SUBJECT:

RBA/S10 Motor mit nur einem Simmering, das Getriebeöl wird abgesaugt.

FIG.5.

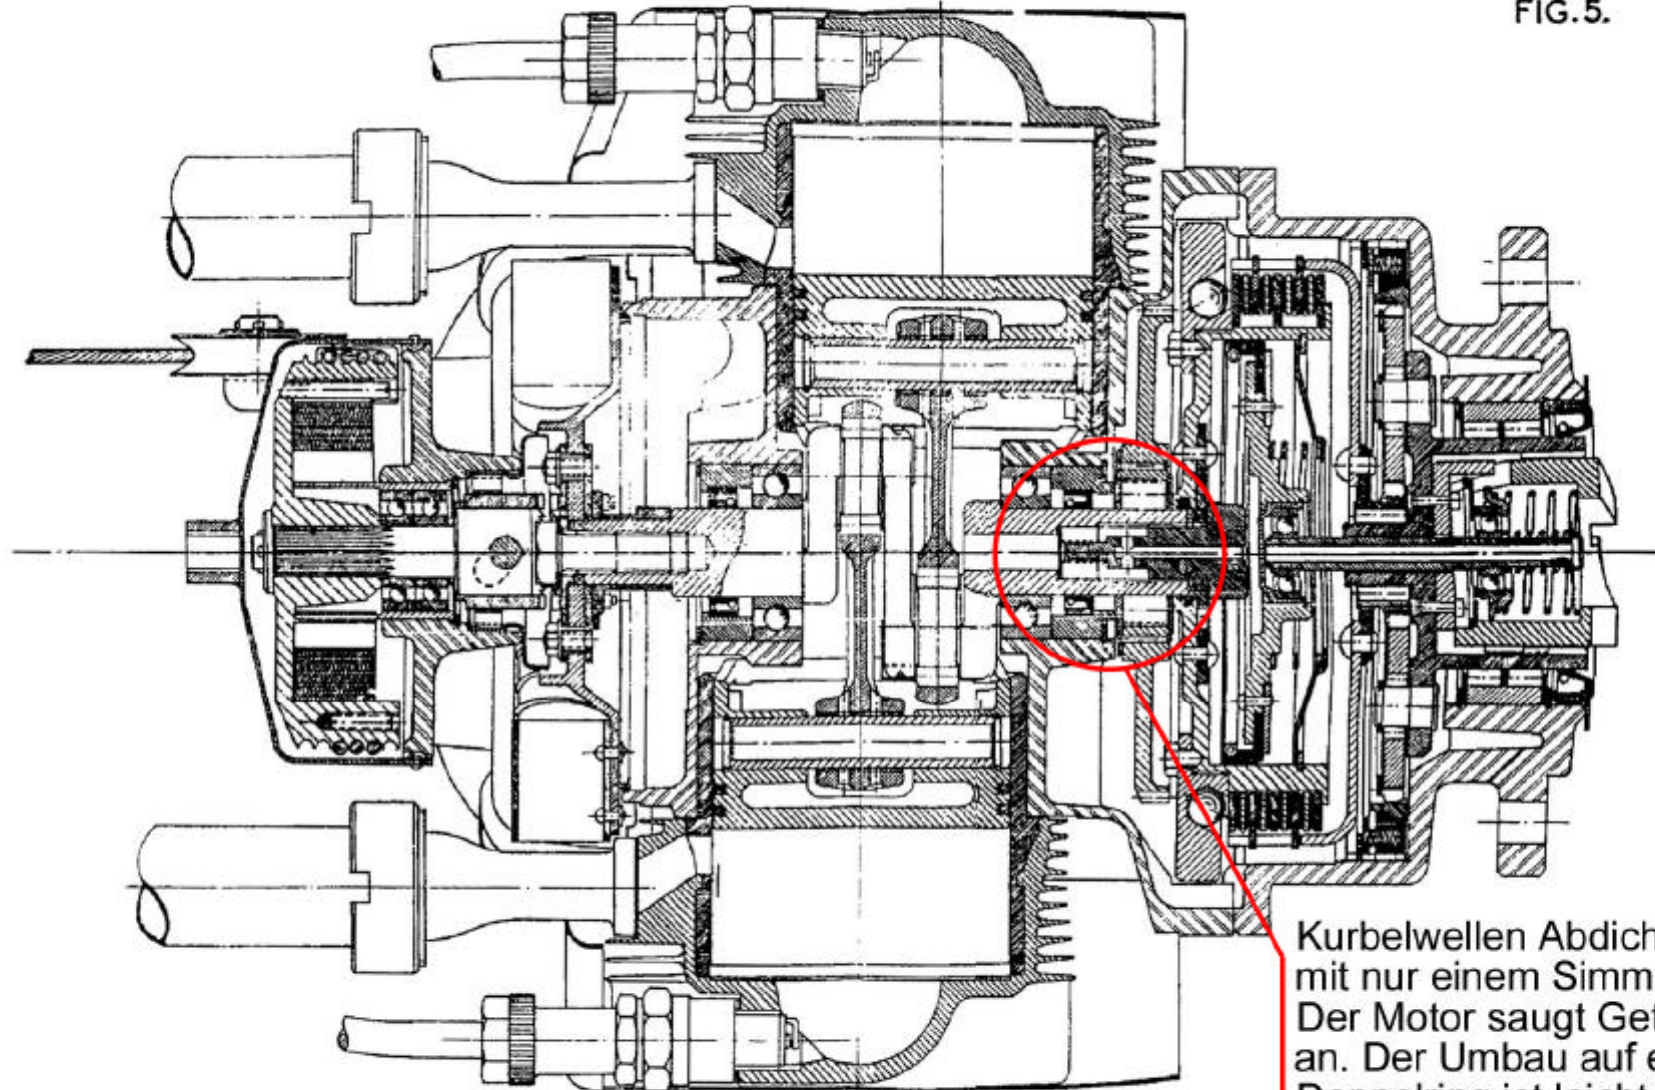
Kurbelwellen Abdichtung  
mit nur einem Simmering  
Der Motor saugt Getriebeöl  
an. Der Umbau auf einen  
Doppelring ist leicht möglich
